ZUSAMMENFASSUNG ORTSBESICHTIGUNGEN

Nach den drei Ortsbesichtigungen vom 12.06.2014, 17.06.2014 und 08.07.2014,
können die bisherigen Ergebnisse wie folgt zusammengefasst werden:

STADT NEUMÜNSTER
 DER MAGISTRAT HOCHBAUAMT
 WERKHALLE KLOSTERSTR. 12-18

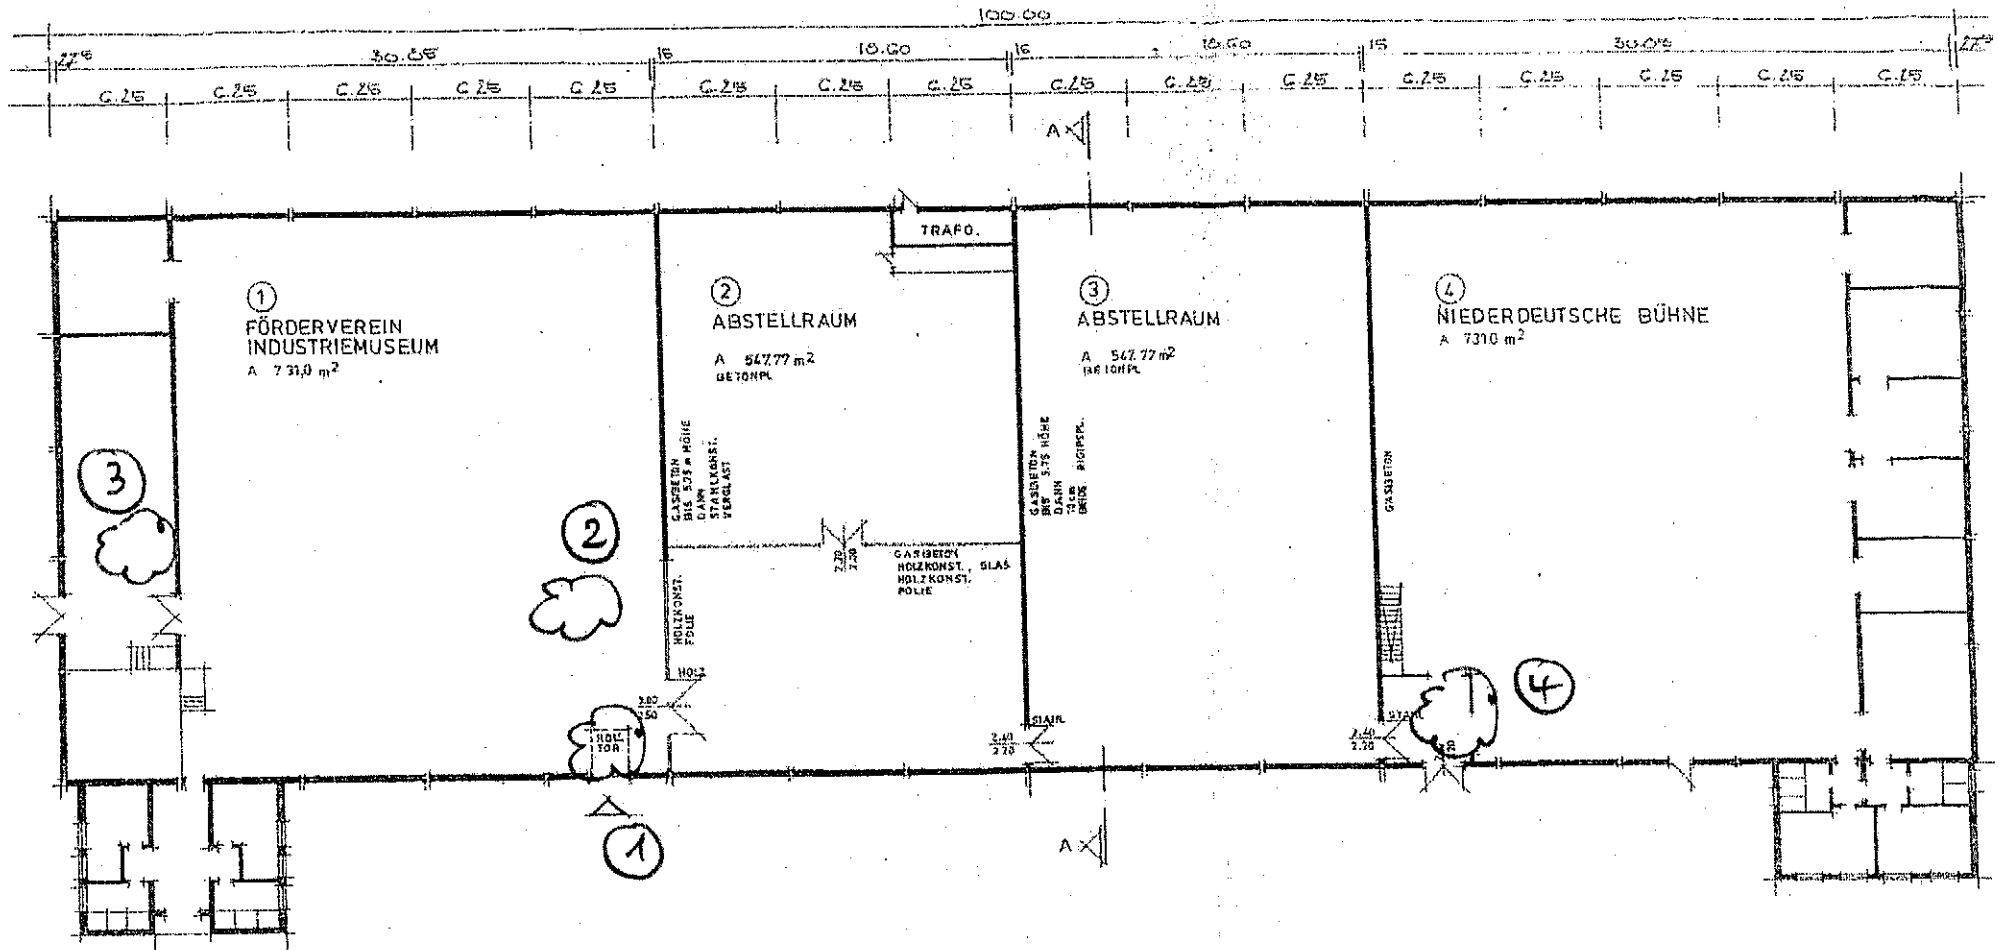
Beim vorderen Gebäudeteil sind erhebliche Schäden zu erkennen, es besteht zwar keine akute Einsturzgefahr, der Teil muss aber für den öffentlichen Verkehr sofort gesperrt werden.

Für die temporäre Umnutzung des Gebäudes während des Kunstfleckens muss in diesem Bereich ein sogenannter Fußgängertunnel gebaut werden, damit die Fluchtwege ohne Einschränkungen genutzt werden können.

Zusätzlich ist besonders zu beachten, dass dass in diesem vorderen Gebäudeteil wegen der erheblichen Schäden nur eine geringe Schneelast aufgenommen werden kann. Ab einer Schneehöhe von ca 10 cm ist dieser Teil daher umgehend zu räumen.

Anlage 1: Grundriss

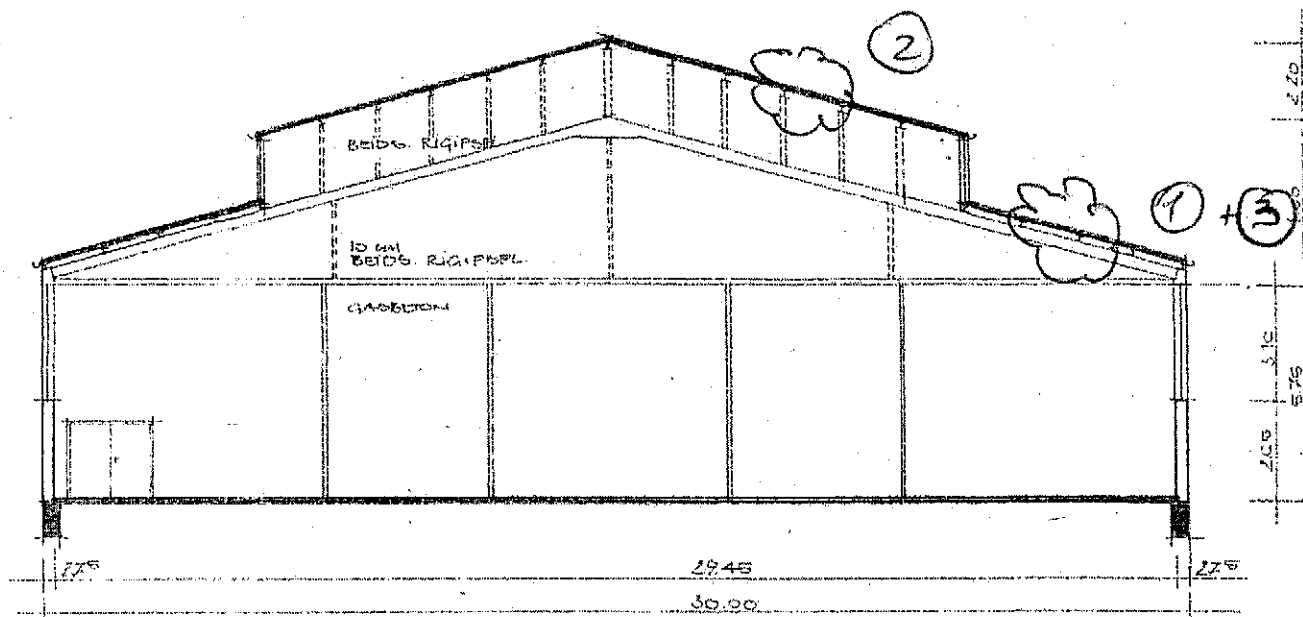
Punkt 1 : unterer Dachteil, seitlicher Eingang 1
Die Porenbetonplatten sind in einem schlechten Zustand,
Druckfestigkeit durch Abklopfen ist beeinträchtigt, alle
Platten haben Risse an der Unterseite, die Bewehrung ist
zu einem großen Teil freigelegt.

Punkt 2 : oberer Dachteil, seitlicher Eingang 1
Die Porenbetonplatten sind erheblich besser, eine höhere
Druckfestigkeit ist erkennbar, trotzdem sind auch hier
Risse vorhanden und die Bewehrung liegt teilweise frei.

Punkt 3 : unterer Dachteil, vorderer Eingang

Die Porenbetonplatten sind in einem extrem schlechten Zustand, alle Platten sind gerissen, teilweise ist die Druckfestigkeit nicht messbar. Die tragende Stahlkonstruktion ist erheblich angestostet. Dieser vordere Teil ist sofort zu sperren.

Punkt 4 : unterer Dachteil, seitlicher Eingang 2

Die Porenbetonplatten sind in einem relativ guten Zustand, zwei Platten sind allerdings total beschädigt, hier ist die Tragfähigkeit nicht mehr gegeben. Die beiden Platten müssen besonders gesichert werden.
